Firmware

Master 2.39.3

Released 21.01.2025

2. Добавлена поддержка предпускового подогревателя A100

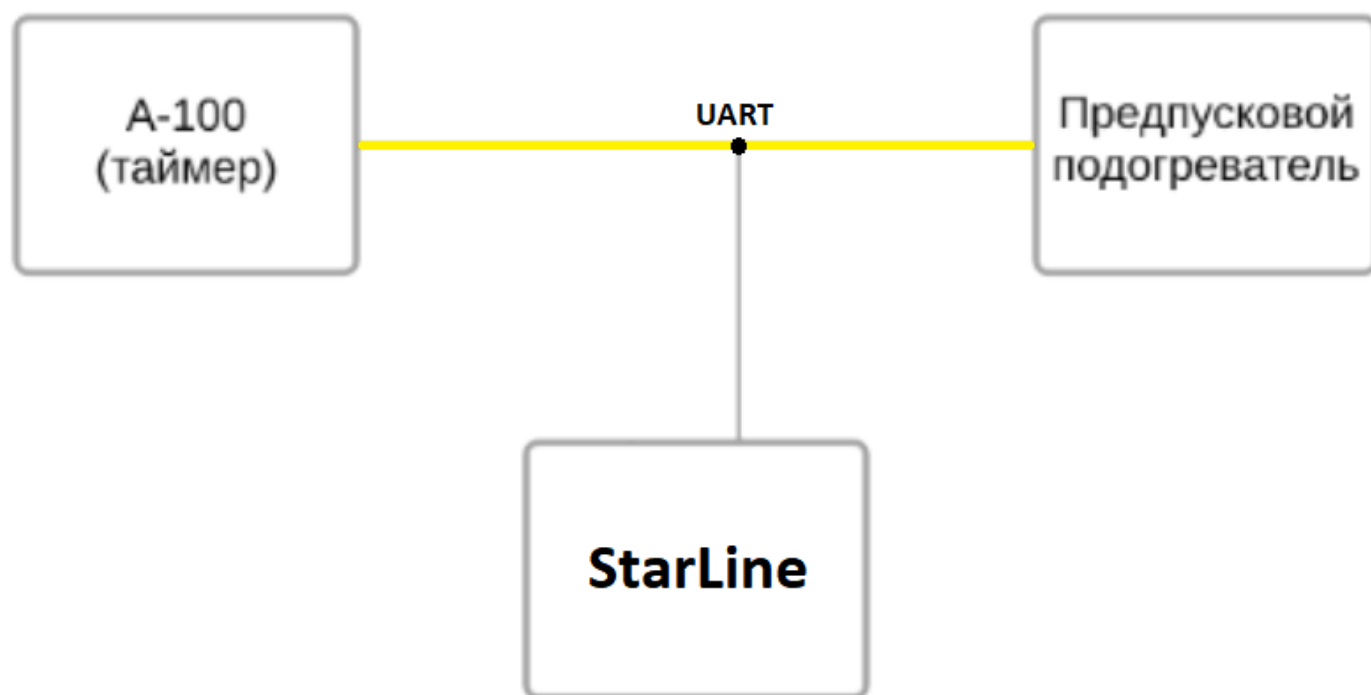
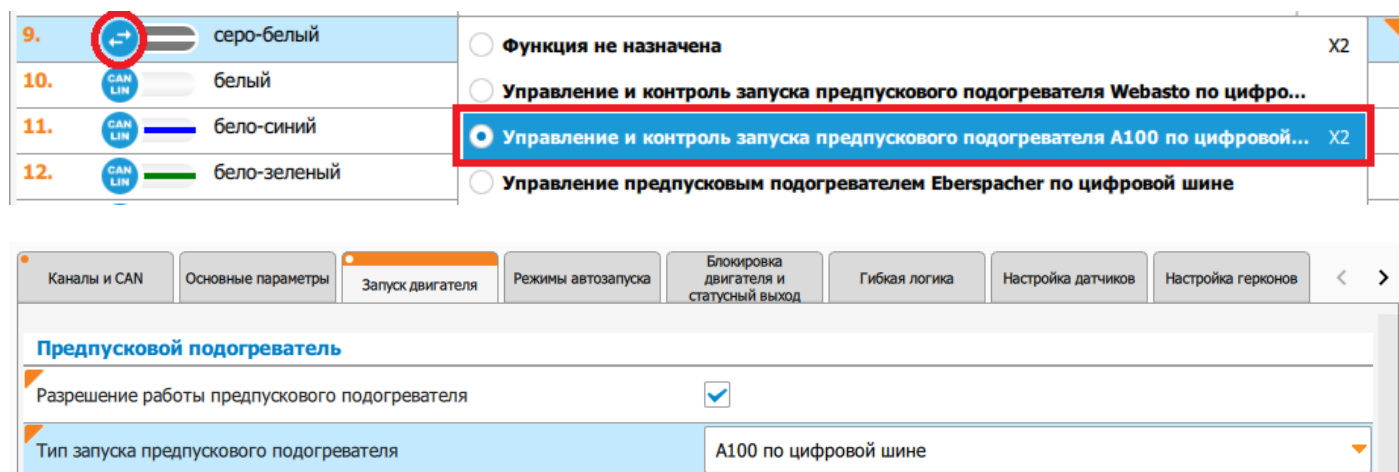
Добавлено управление и контроль запуска предпускового подогревателя A100 HYDRO ECO версия 2 по цифровой шине. Подключение выполняется в параллель желтому проводу (UART) между таймером и предпусковым подогревателем.

Для подключения можно использовать бело-черный провод или любой свободный провод LIN, переключив его в цифровой канал.

В приложении «StarLine Мастер» запрограммируйте на выбранный канал функцию "Управление и контроль запуска предпускового подогревателя A100 по цифровой шине".

На вкладке «Запуск двигателя» в разделе «Предпусковой подогреватель» установите «галочку» для параметра «Разрешение предпускового подогревателя». Для параметра «Тип запуска предпускового подогревателя» выберите значение "A100 по цифровой шине"

И в гибкой логике:

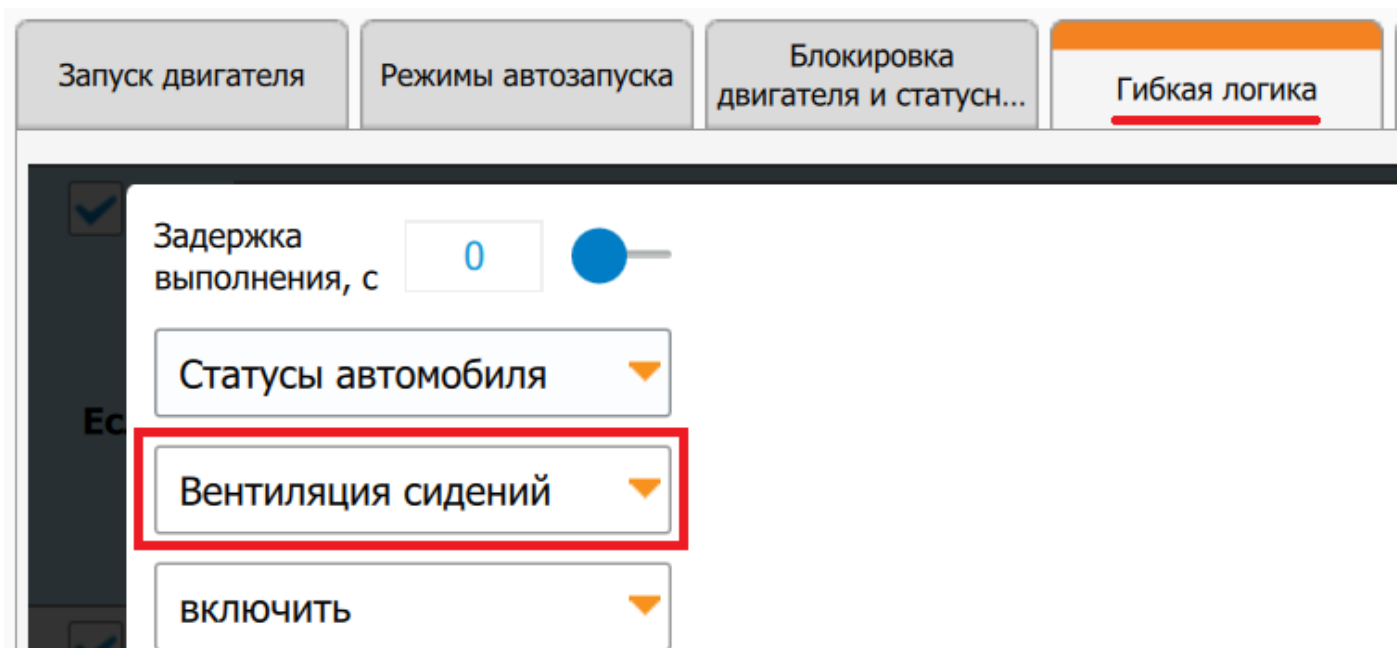
1. Добавлено управление вентиляцией сидений

2. Добавлена поддержка предпускового подогревателя A100

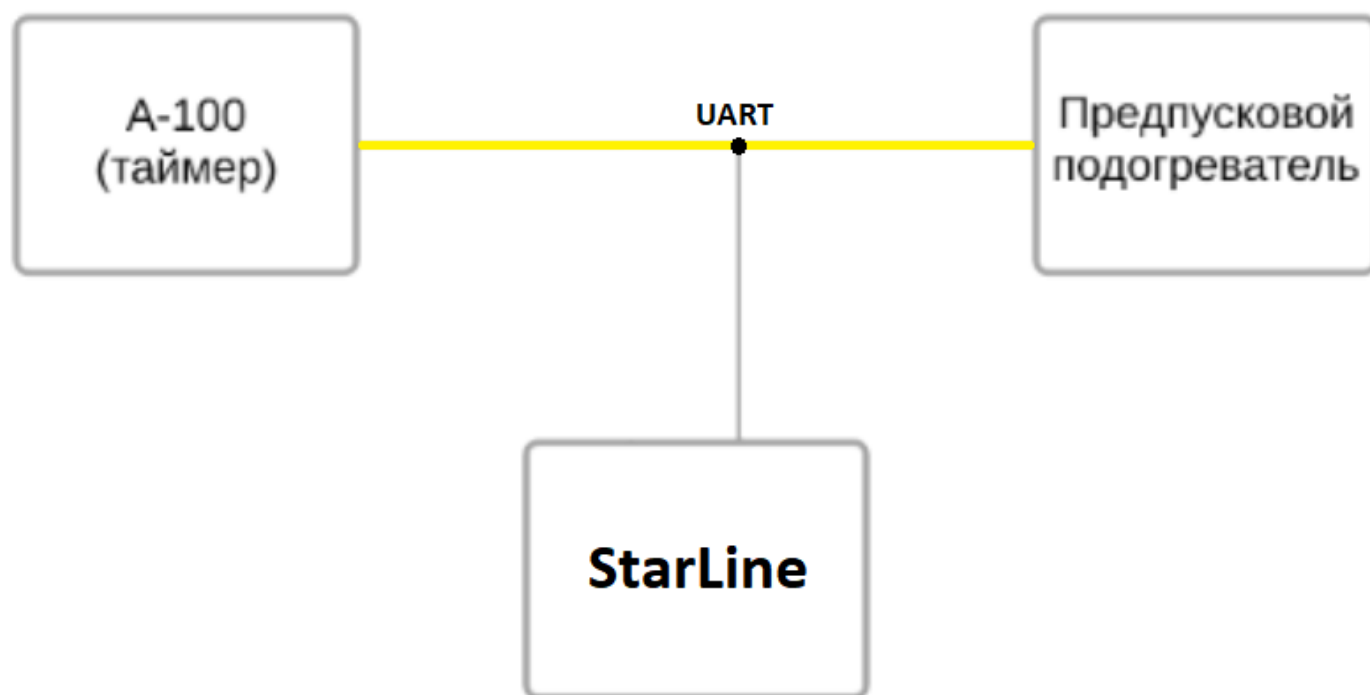
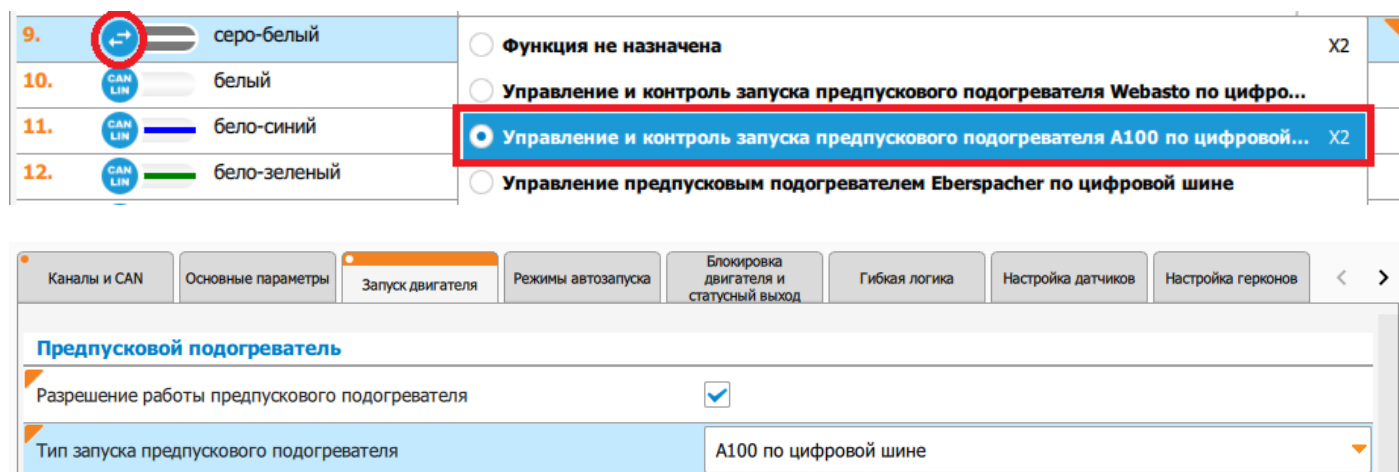
Добавлено управление и контроль запуска предпускового подогревателя A100 HYDRO ECO версия 2 по цифровой шине. Подключение выполняется в параллель желтому проводу (UART) между таймером и предпусковым подогревателем.

Для подключения можно использовать бело-черный провод или любой свободный провод LIN, переключив его в цифровой канал.

В приложении «StarLine Мастер» запрограммируйте на выбранный канал функцию "Управление и контроль запуска предпускового подогревателя A100 по цифровой шине".

На вкладке «Запуск двигателя» в разделе «Предпусковой подогреватель» установите «галочку» для параметра «Разрешение предпускового подогревателя». Для параметра «Тип запуска предпускового подогревателя» выберите значение "A100 по цифровой шине"

Diagram of start circuits connection on vehicles with PTS button

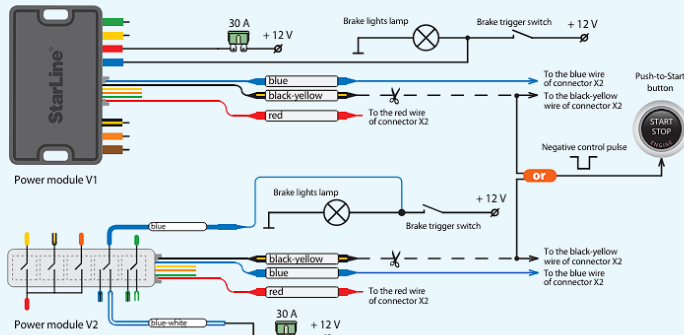
1. In StarLine Master program set X2:6 blue wire as "Engine start: simulate brake or clutch pedal" and X2:14 black-yellow wire as "Engine start: PTS button".
2. Connect wires according to diagram for corresponding power module.
